黒沢建設㈱平成 16 年 1 月 22 日付け  
「調査委員会発表に対しての重大ミス指摘」に対する見解

平成 16 年 3 月 4 日  
朱鷺メッセ連絡デッキ落下事故調査委員会

図-1.1  
吊り上げ用金物  
インサート・デーハーの  
考え方

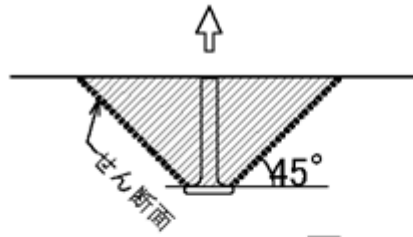
パンチング耐力の有効せん断面面積の算出は、図-1.1のように定着端部より45°の斜線面を用いるのが常識である。したがって、図-1.3の斜線部を有効せん断面面積とするべきである。

報告書(p.72)では、斜材定着部の耐力を、日本建築防災協会「2001年改訂版 既存鉄筋コンクリート造建築物の耐震改修設計指針同解説」にある柱のパンチングシア耐力の算定式で検討している。この耐力は、貴社が指摘するパンチング耐力とは異なるものである。

柱のパンチングシア耐力は、柱の水平断面に直接せん断的にせん断力が作用するときの耐力である。柱断面を対象としているため、せん断面と直交する軸方向力や柱主筋が存在することを前提としている。そのためこの算定式(平均式)から推定された耐力は、斜材定着部の上限に近い耐力を推定すると考えている。

図-1.3

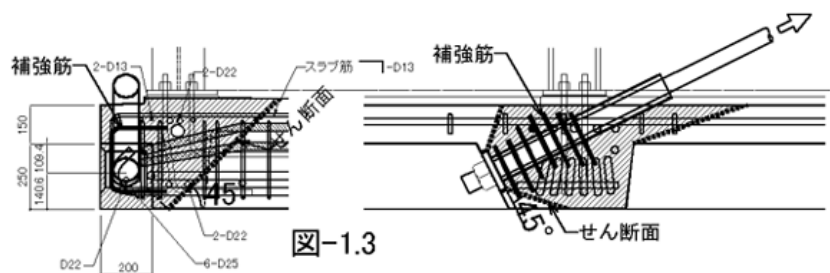
つまり、図 1-3 にある補強筋は、せん断面に達していない為、せん断伝達耐力には考慮できない、単なる補強筋である。しかし、事故調査委員会が結果報告書の中で考慮しない下端筋 6-D25 ( 図 1-4 に示す ) は、せん断面に配置された鉄筋であり、せん断伝達耐力に考慮すべきである。

せん断伝達耐力  $V_{cw}$  は、有効せん断の面積  $32.5 \times 10^4 \text{mm}^2$  ・せん断面を横切る下端鉄筋 6-D25 となり、 $V_{cw}=184 \text{tf}$  となる。委員会は、補強筋 1-D13 の時、 $V_{cw}=41 \text{tf}$  としており、間違った計算をしている。実際には  $184 \text{tf}$  の耐力は保有している。

報告書では、実際に破壊した状況から、報告書 p.70 の図 5.2.7 のようなせん断面を仮定して、破壊時の耐力を推定している。実際に配置された U 字形補強筋はせん断伝達鉄筋としては不適當であるが、もし、それが有効に作用したらどの程度の耐力になるのかという観点から算定しているものである。梁の下端筋 (6-D25) は、実際の破壊状況では破壊面の外にあるため、耐力に寄与していないと評価したものである。

図-1.4

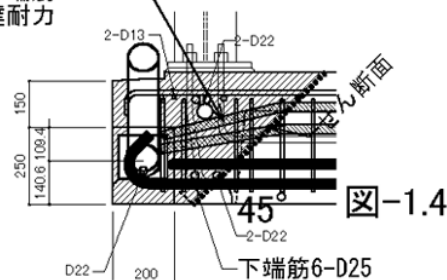
アンカープレートを入れることによって更に、上端筋 (6-D22) がせん断伝達耐力に入れられる。
